GEMEINDE BAD RAPPENAU - BEBAUUNGSPLAN „LERCHENBERG, 1. ÄNDERUNG“ - ENTWURF VOM 27.04.2022

BETEILIGUNG DER BEHÖRDEN (gem. § 4 BauGB):

Nachfolgend sind jeweils auf der linken Blatthälfte die Stellungnahmen der Behörden dargestellt, auf der rechten Blatthälfte sind die Stellungnahmen und Behandlungsvorschläge von mir als Bebauungsplaner gegenübergestellt.

ATMh-Bez.:	Kern aktiver Auftrag	AsB	1
ATMh-Nr.:		VsB	
TI NL	Südwest	Name	Jürgen Harrer, CCINS/PTZ1
PTI	Heilbronn	Datum	08.07.2022
ONB	Bad Rappenau	Maßstab	Blatt
Bemerkung:		Blatt	1
		Legenplan	1:1000

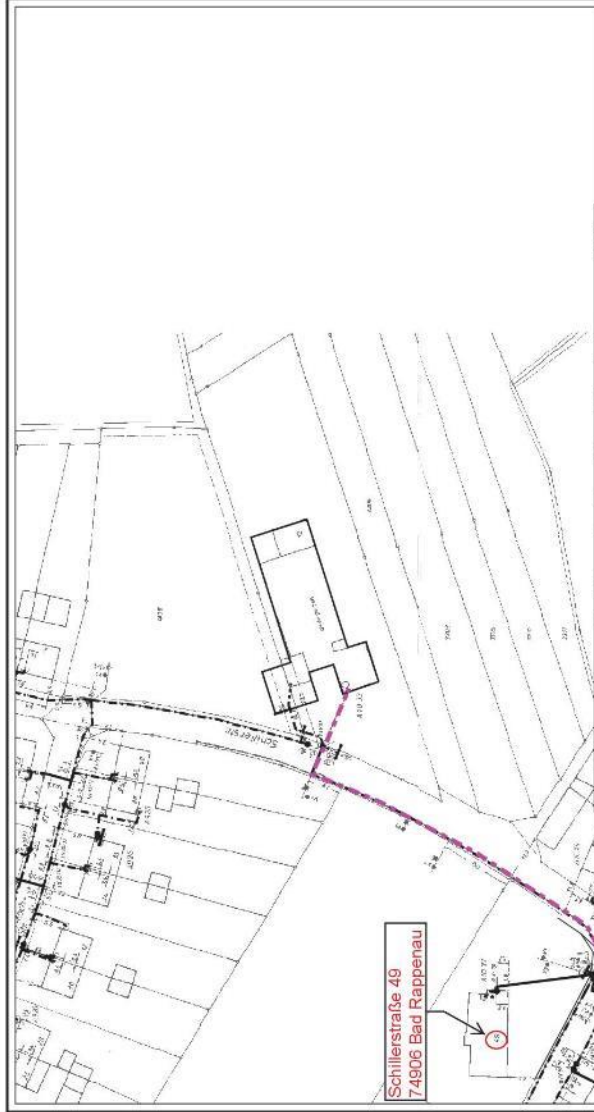
Im o. a. Plangebiet befinden sich Telekommunikationslinien der Telekom (Anschluss Kindertagesstätte). Die Lage der TK-Linie können Sie dem beigefügten Lageplan entnehmen. Die TK-Linie ist bei der Baumaßnahme entsprechend zu sichern.

Kenntnisnahme

Anlage
Planauszug Strom
Planauszug Gas

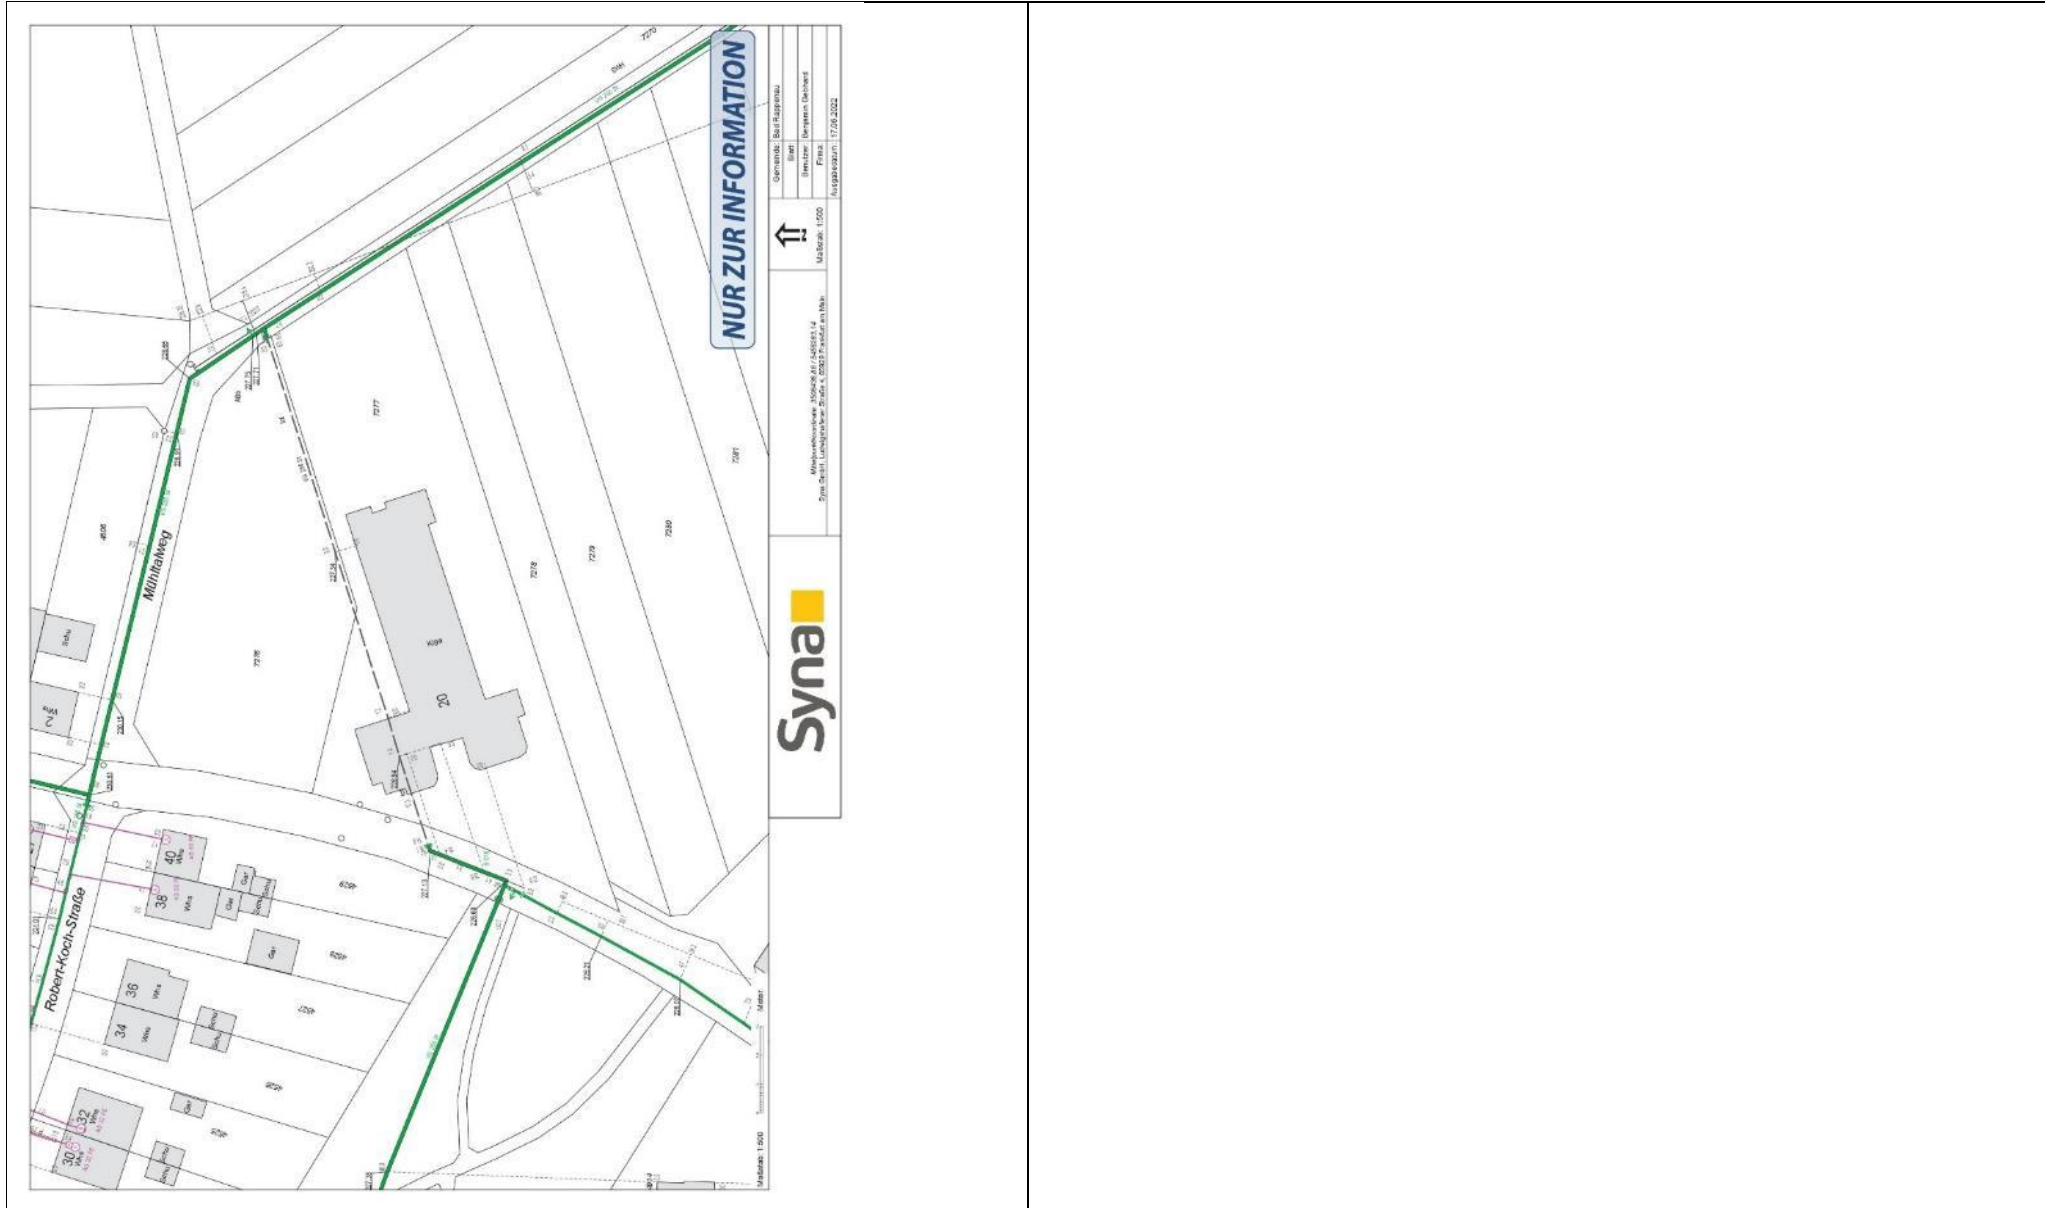
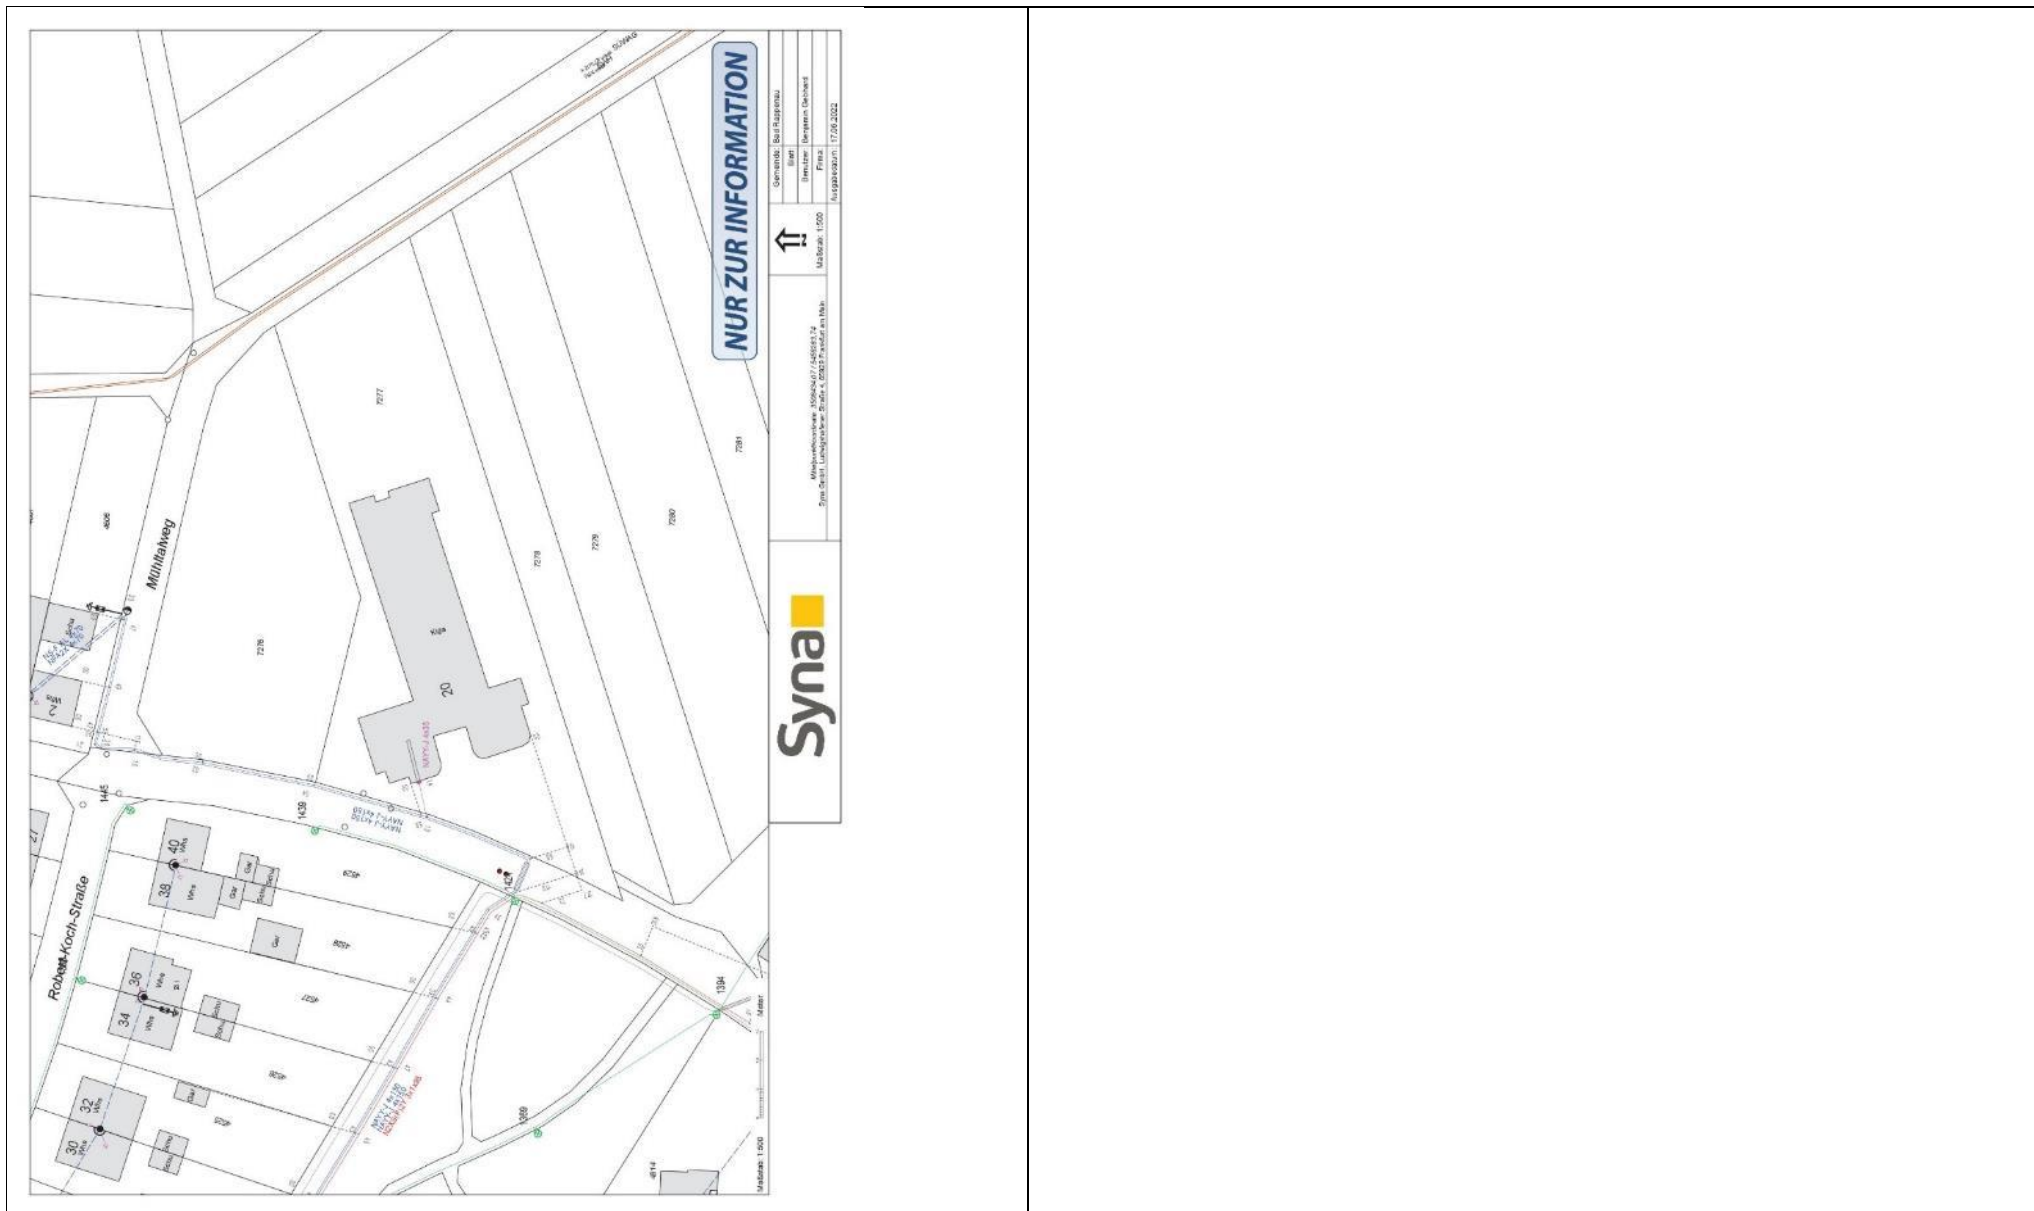
wir danken Ihnen für die Benachrichtigung über die vorgesehene Maßnahme. Die beigefügten Pläne geben den momentanen Zustand wieder und sind nur für Ihre interne Planung geeignet, nicht für die ausführende Baufirma. Weiterhin sind diese unmaßstäblich, Maßangaben dienen nur der Orientierung. Genaue Kabellagepläne erhalten Sie unter: <https://planauskunft.syna.de/planauskunft/>.

Die Versorgung des betroffenen Gebietes erfolgt über bestehende Netzanschlüsse. Leistungserhöhungen sind bei unserem Bereich Anschlusswesen zu beantragen.

Kenntnisnahme
